Avis délibéré
de la Mission régionale d'autorité environnementale
Provence-Alpes-Côte d'Azur

sur le projet de renforcement de l'équipement en neige de culture de
sur les pistes Cairn et Crêtes, aux Orres (05)

N° MRAe
2023APPACA10/3333

Avis du 23 février 2023 sur le projet de renforcement de l'équipement en neige de culture sur les pistes Cairn et Crêtes, aux Orres (05)

Figure 2: localisation des pistes et de la salle des machines. Source : étude d'impact. Légendes ajoutées par la MRAe (en noir)

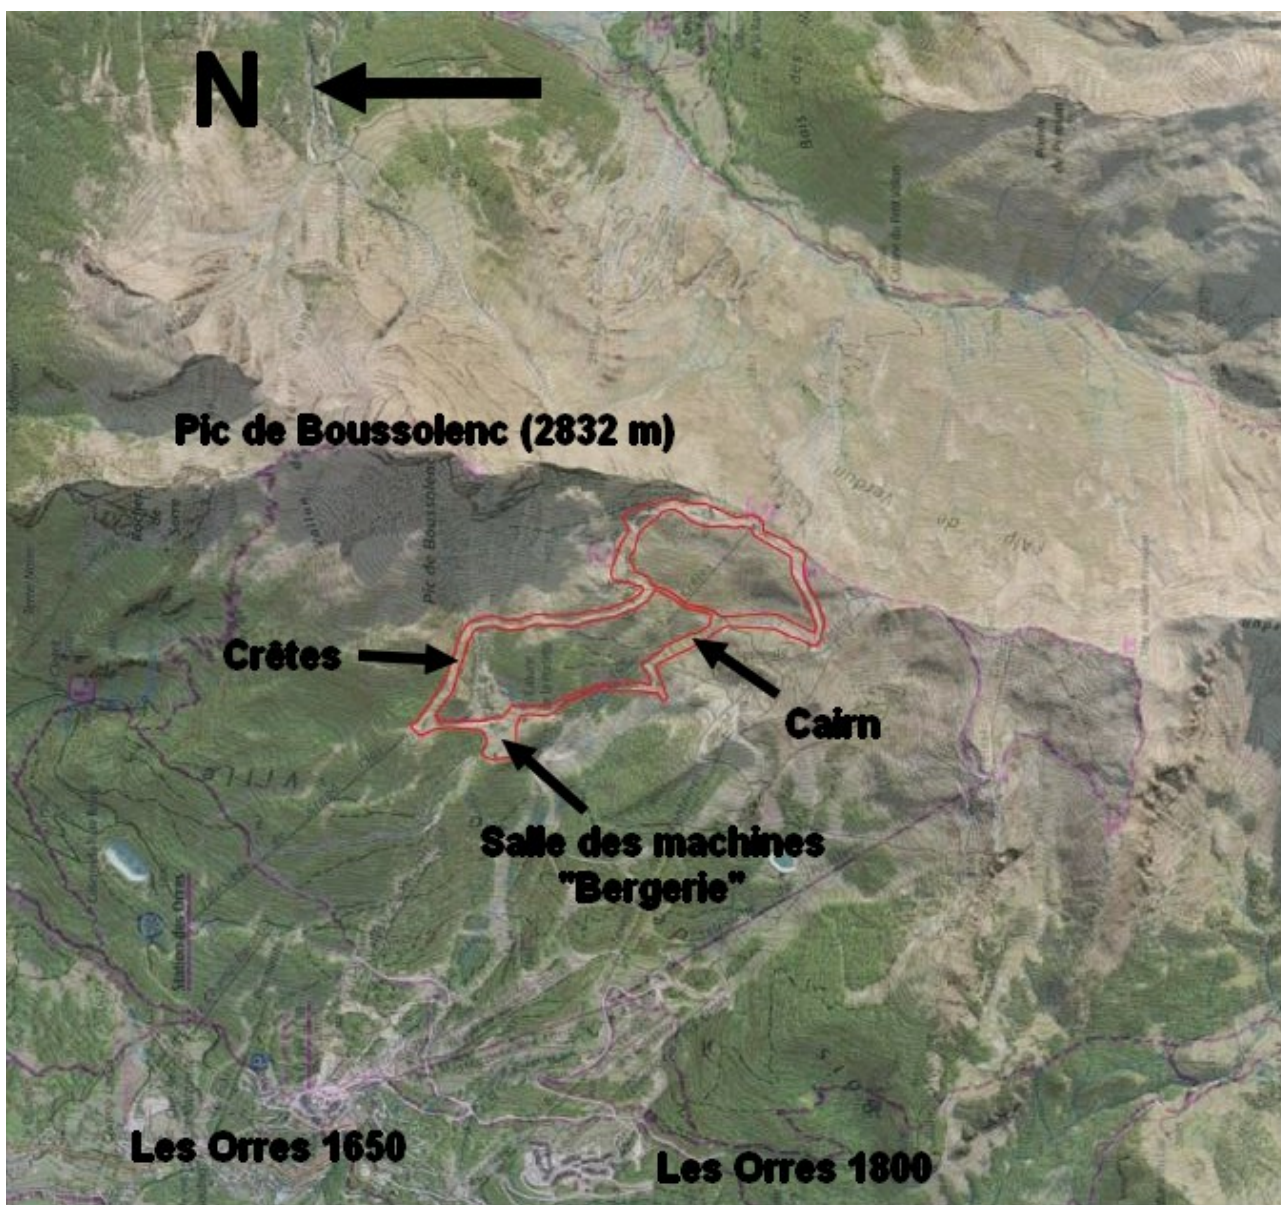
Concernant le fonctionnement global du système d'enneigement, seules les quantités consommées par secteurs équipés sont présentées⁴. Au-delà de ces chiffres, il manque au dossier, pour évaluer plus finement les incidences du projet sur la ressource en eau, des informations importantes : schéma fonctionnel de l'alimentation en eau de la commune depuis les points de prélèvement dans la ressource jusqu'aux différents points de livraison ; place et fonction des retenues dans le système d'alimentation global ; différentes composantes du système d'enneigement artificiel de la station (existant, en projet) ; quantités et débits prélevés dans la ressource, détaillés selon les usages ; fonctionnement saisonnier des retenues dans lesquelles sont pompées les eaux destinées à alimenter les enneigeurs (si c'est le cas).

La MRAe recommande de préciser le schéma fonctionnel d'alimentation en eau de la commune en situant dans ce schéma les retenues, dont le fonctionnement saisonnier doit être précisé, et les dispositifs d'enneigement, existants et projetés.
